LLAMADO MOPC Nº 178/2019

LICITACIÓN PUBLICA INTERNACIONAL PARA LA CONTRATACION DE EMPRESAS CONSTRUCTORAS PARA EL MEJORAMIENTO DE LA INTERSECCION DE LAS AVENIDAS AMERICO PICCO, ACCESO SUR Y AVELINO MARTINEZ (3 BOCAS) Y MEJORAMIENTO DE LAS CALLES ALTERNATIVAS AD REFERENDUM A LA AMPLIACION PRESUPUESTARIA

NOTA ACLARATORIA 4

En el detalle del Plano 9.4 Hoja 1 de 1 del ATLAS DE PLANOS para el mejoramiento de la intersección de las avenidas Américo Picco, Acceso Sur y Avelino Martínez (3 bocas), encima del estampidor se indica un espesor de 25,4 mm que se refiere a la placa y no al estampidor.

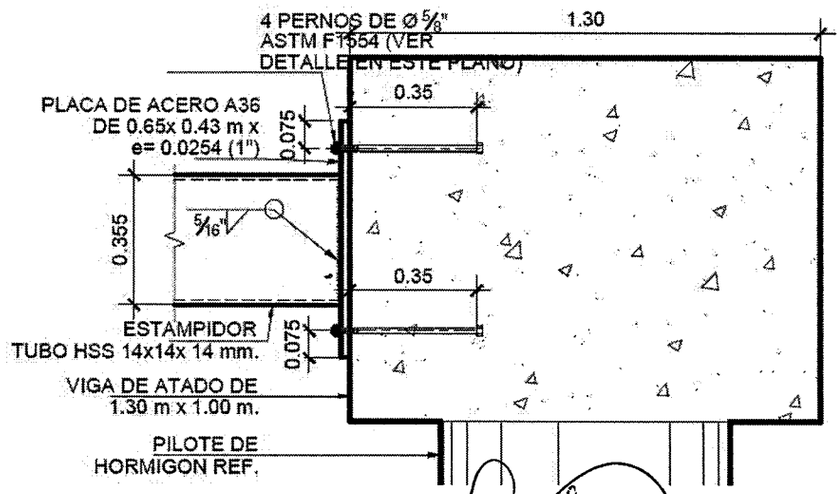
4- En la planilla de cantidades, el ítem 39 "Estampidores HSS 356x356x25,4 mm" no concuerda con las dimensiones que aparecen en el plano de detalles. Ya que por planilla correspondería a las siguientes dimensiones 14"x14"x14 mm y no a los 25,4 mencionados en planilla: Favor indicar cuál de las dos medidas es la correcta.

RESPUESTA: Los estampidores que deben ser dispuestos son los indicados en planos HSS 14" x 14" x 14mm, que son equivalentes a los HSS 356 x 356 x 14mm indicados en la pág. 162 de las EETT. En cualquier caso, los estampidores HSS 356 x 356 x 25,4mm quedarían del lado de la seguridad.
